城投广场A区

工程编号 J2016-11

设计修改通知便函一

设计修改补充通知便函

附图一

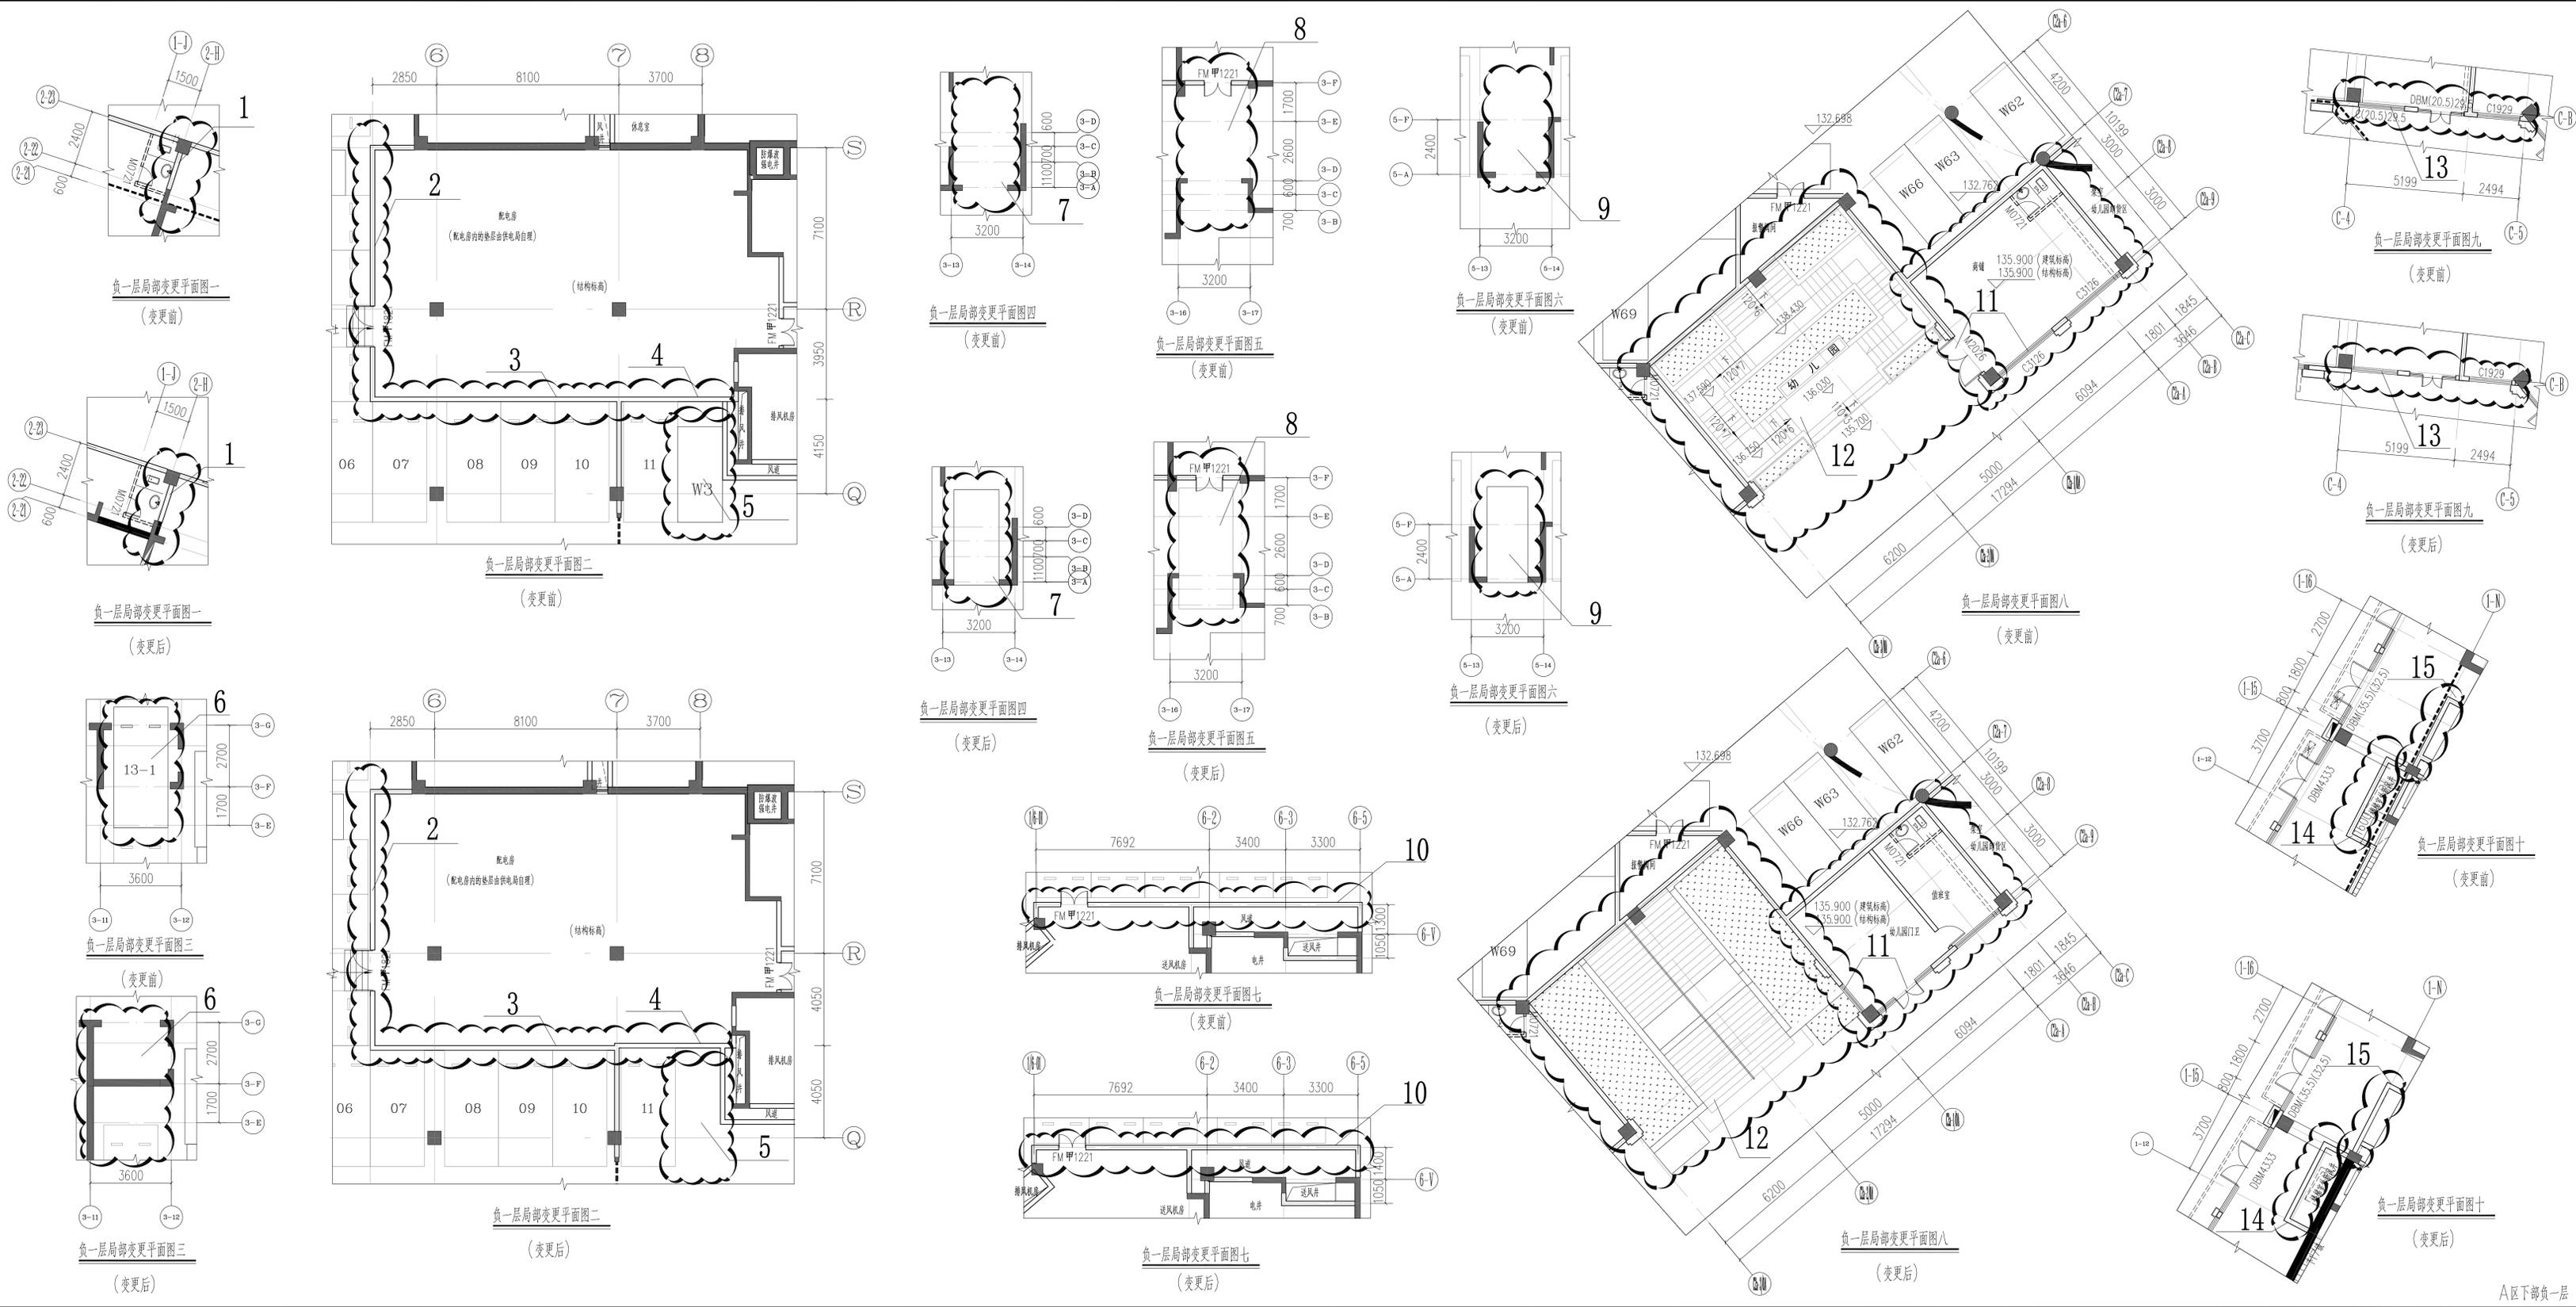
- 1、2-H轴交2-22至2-23轴墙体往2-G轴移0.15m, 详附图一;
- 2、1/5轴交3-K至3-D轴墙体及门往6轴移0.1m, 详附图一;
- 3、3-D轴交1/5至7轴墙体往3-C轴移0.2m, 详附图一;
- 4、3-D轴交7至8轴墙体往3-C轴移0.1m, 详附图一;
- 5、取消编号为W3的微型车位, 详附图一;
- 6、取消编号为13-1的车位, 详附图一;
- 7、增设一个微型车位, 详附图一;
- 8、增设一个标准停车位, 详附图一;
- 9、增设一个微型车位, 车位大小为1.80*4.20, 详附图一;
- 10、1/C轴交1/6-01至6-5轴墙体及门往D轴移0.1m, 详附图一
- 13、C-4至C-5轴墙体及门往内移0.1m, 商业面积减少0.713m², 骑楼面积增加0.713m², 详附图一
- 14、1-N轴交1-12至1-15轴墙体往外移0.2m, 详附图一
- 15、1-N轴交1-15至1-16轴墙体往外移0.1m, 详附图一

- 11、C2a-7轴至C2a-9轴交C2a-1/0A轴至C2a-A轴, 商业改成幼儿园门卫及开门调整, 商业面积减小47.726m², 幼儿园面积增加47.726m², 详附图一;
- 12、幼儿园室外楼梯调整面积减少17.576m², 详附图一;

图名: 附图二

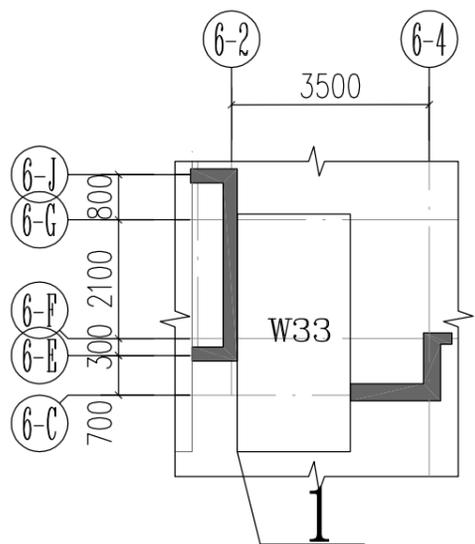
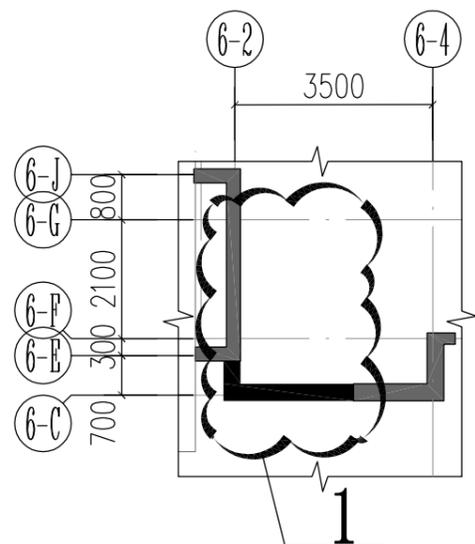
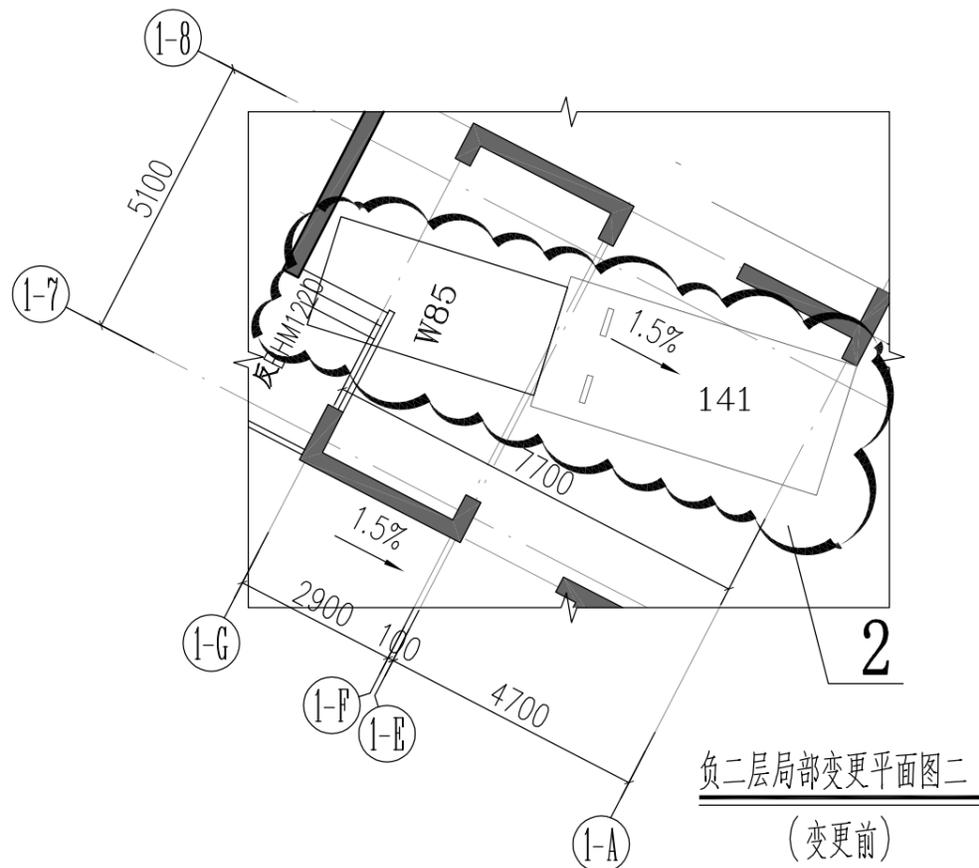
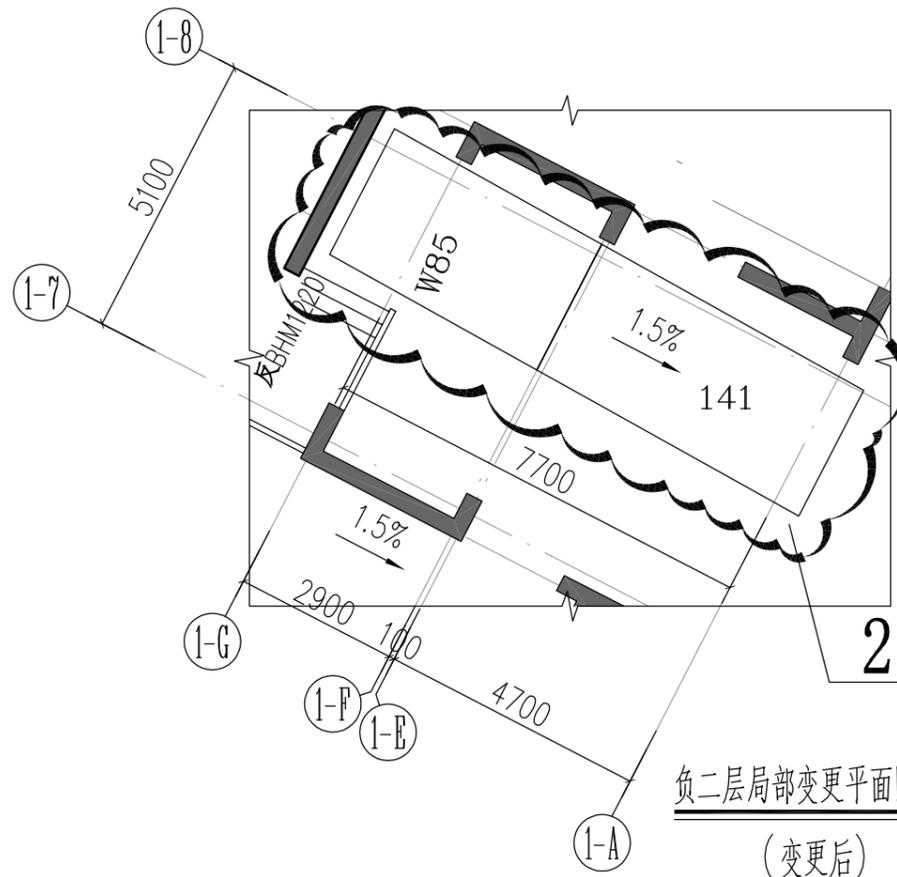
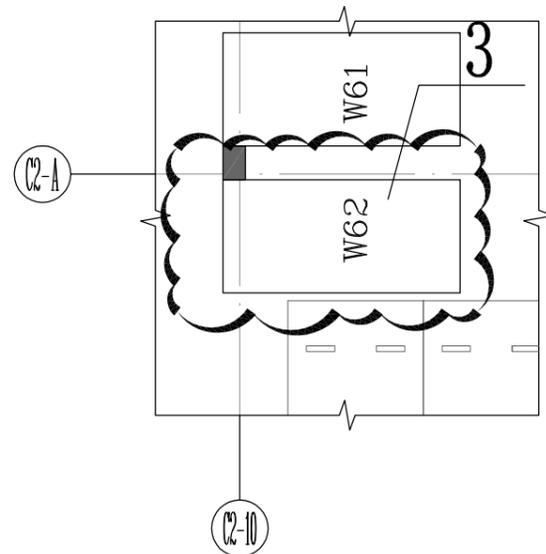
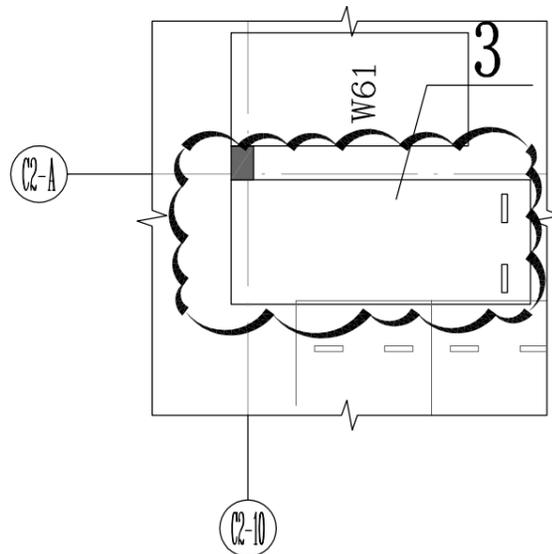
- 1、取消编号为W33的车位, 详附图二;
- 2、移动调整W85与141车位位置 , 详附图二;
- 3、取消W62车位, 增设标准停车位, 停车位大小为2. 20*5. 30, 详附图二;

A6 #楼一层局部平面图 1:100
(拟变更图)

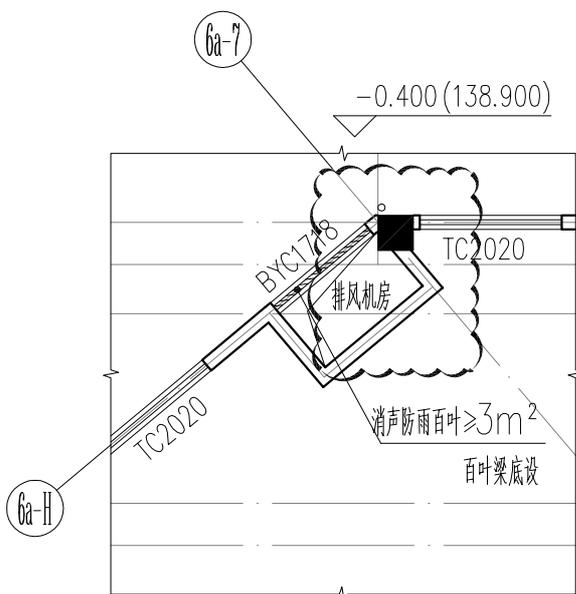
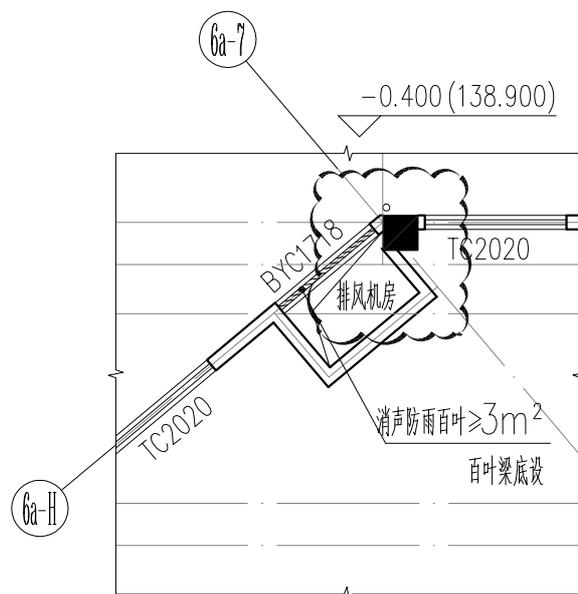
- 1: 6a-7轴6a-H交墙体内移0.20m。
- 2: 6a-D轴交6a-1轴至6a-2轴墙体及柱体往6a-E轴移0.10m。
- 3: 门和墙体外移至6-N轴。

一层局部平面图1
(变更后)

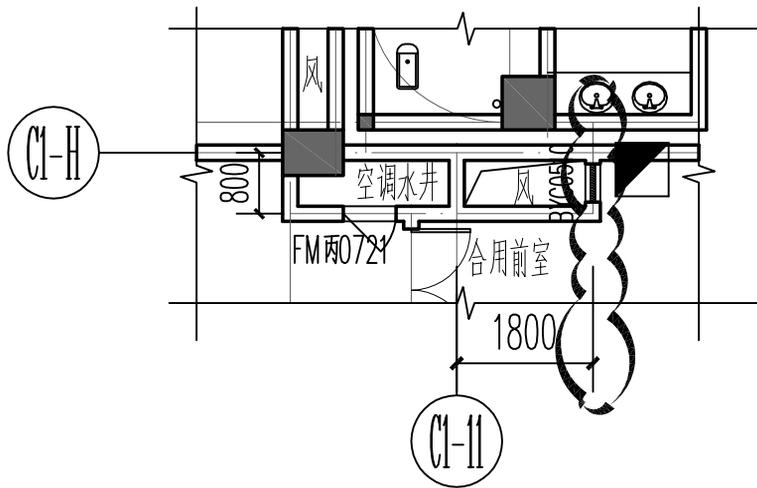
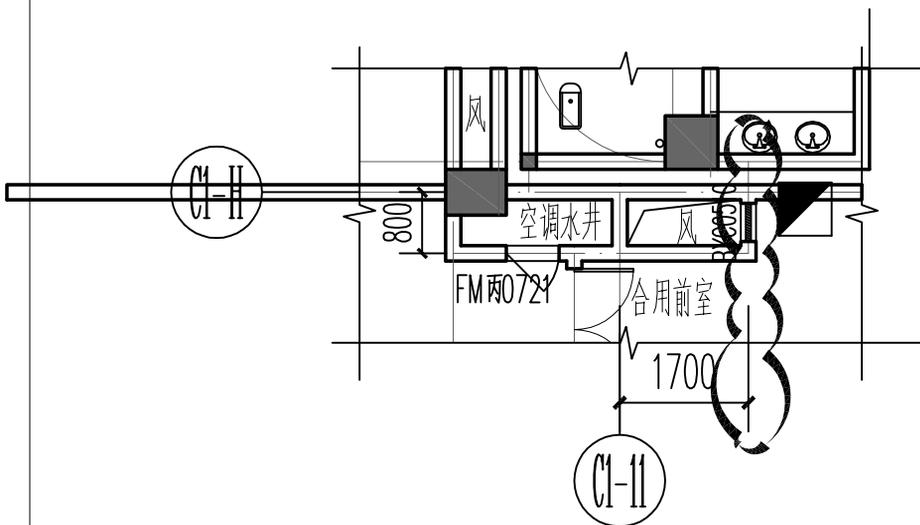
1. 一层平面图中，C1—H轴交C1—11轴风井缩小0.1m，具体详下图：

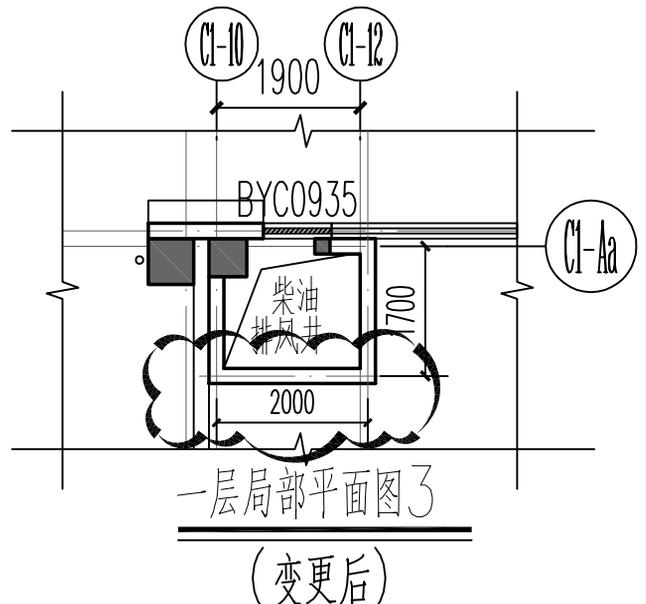
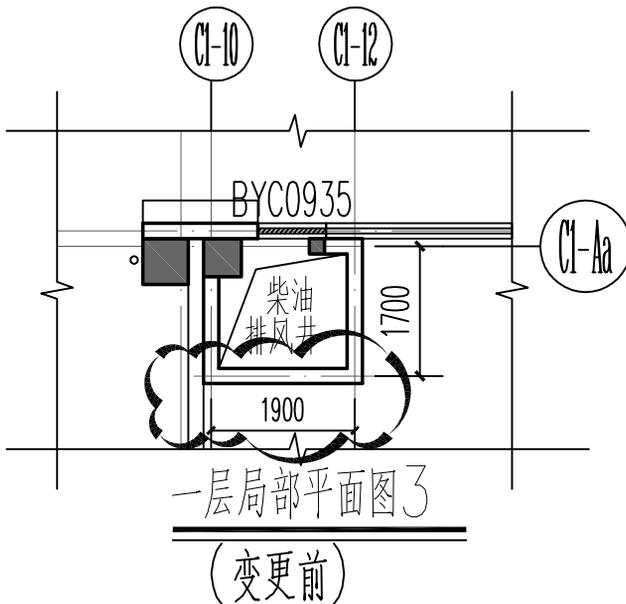
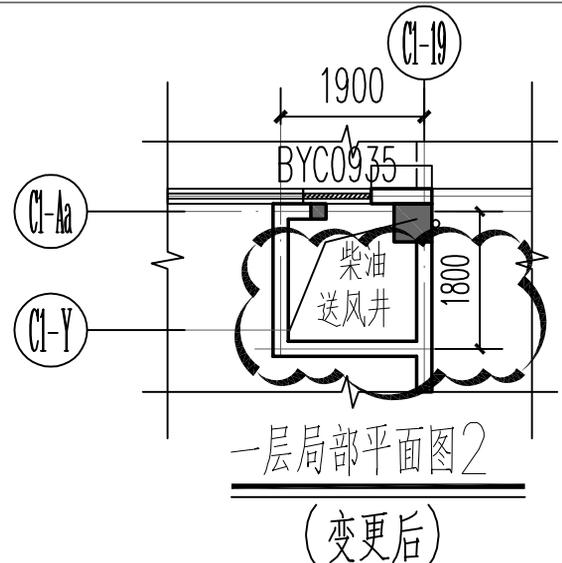
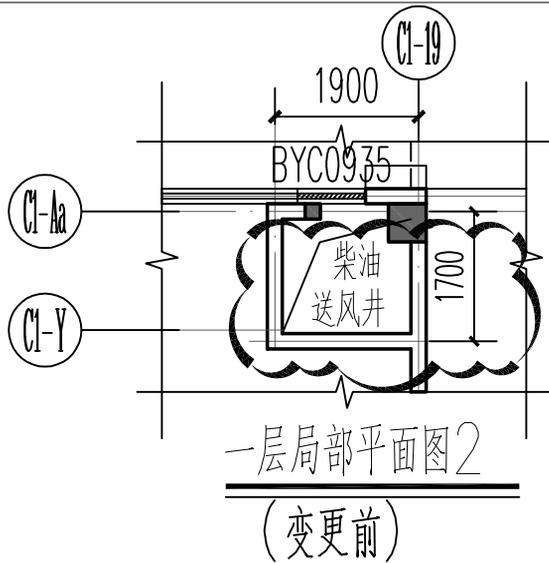
2. 一层平面图中，柴油送风井墙体由C1—Y轴往C1—V轴移0.1m，具体详下图：
 3. 一层平面图中，柴油排风井墙体由C1—12轴往C1—13轴移0.1m，具体详下图：

二层局部平面图1
(变更后)

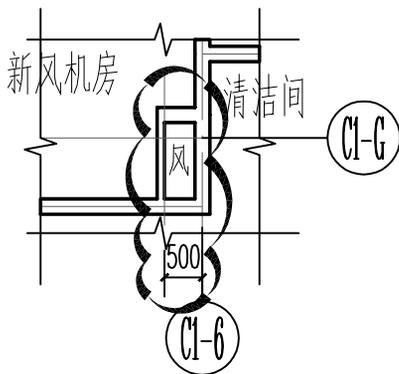
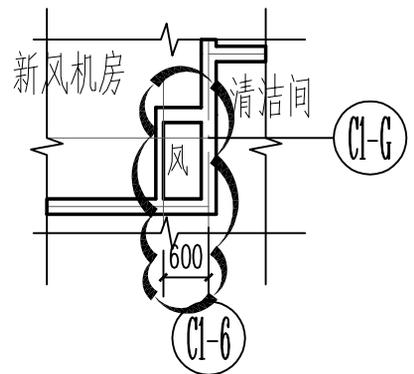
4. 二层平面图中, C1-G 交C1-6 轴风井左侧墙体往C1-5 移0.1m, 具体详下图:
 5. 二层平面图中, C1-F 轴交C1-1 轴风井大小调整, 具体详下图:

三层局部平面图1
(变更后)

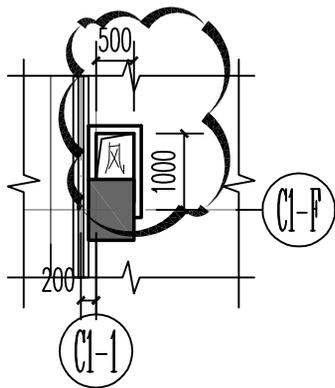
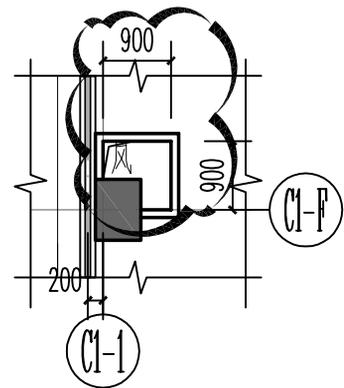
6. 三层平面图中, C1—F 轴交C1—1 轴风井大小调整, 具体详下图:
 7. 四、六—十一层平面图中, C1—F 轴交C1—1 轴风井大小调整, 具体详下图:

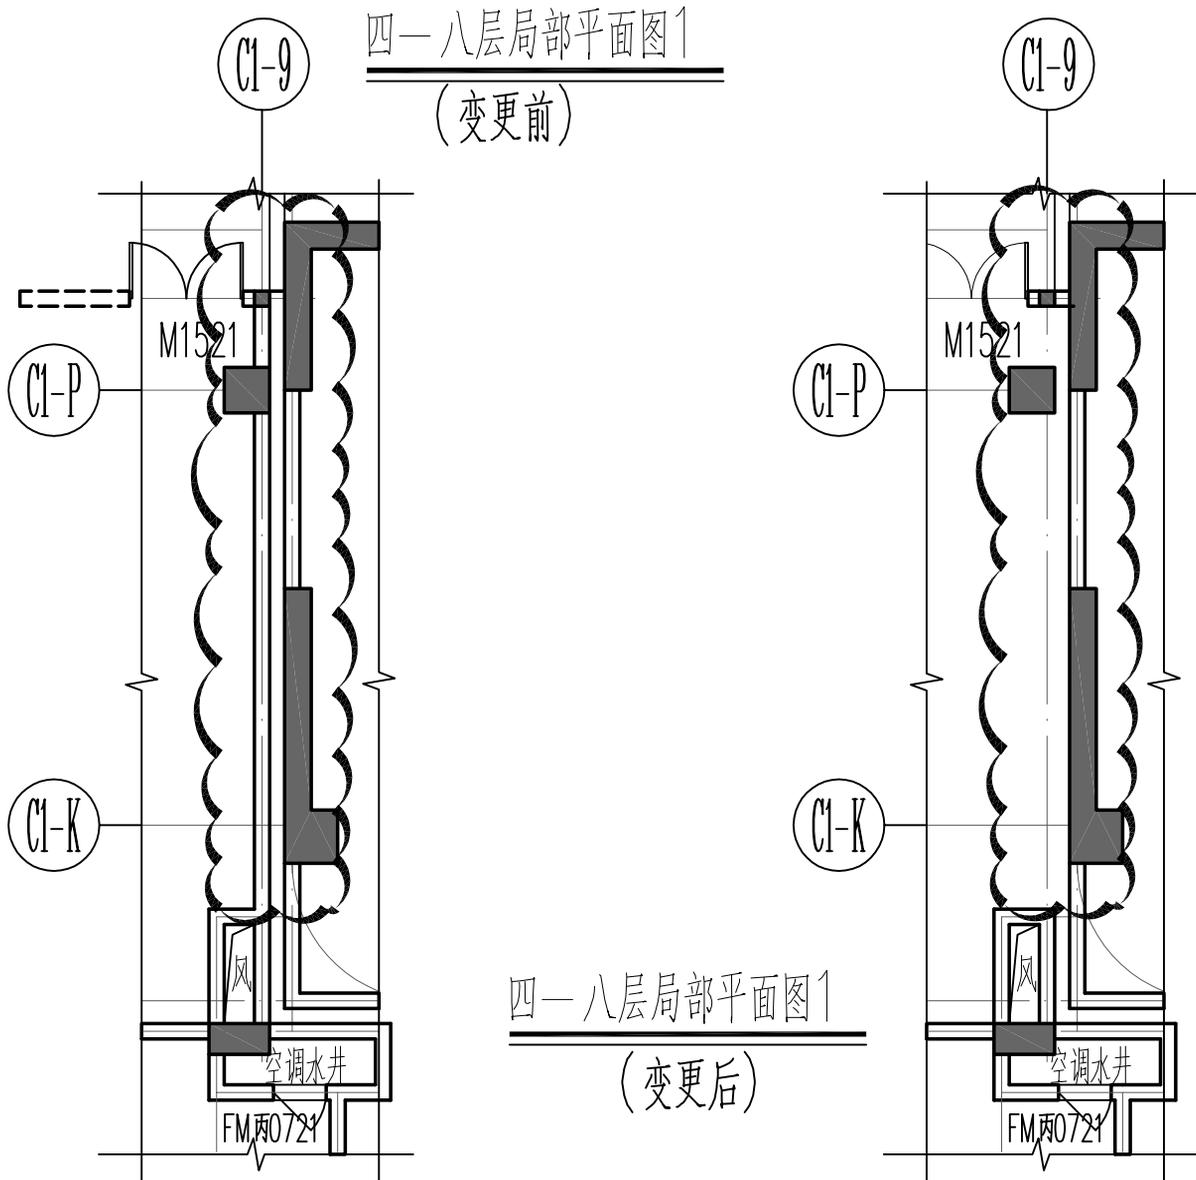
8. 四—八层平面图中，取消C1—P轴至C1—K轴交C1—8轴伸缩缝墙体，具体详下图：
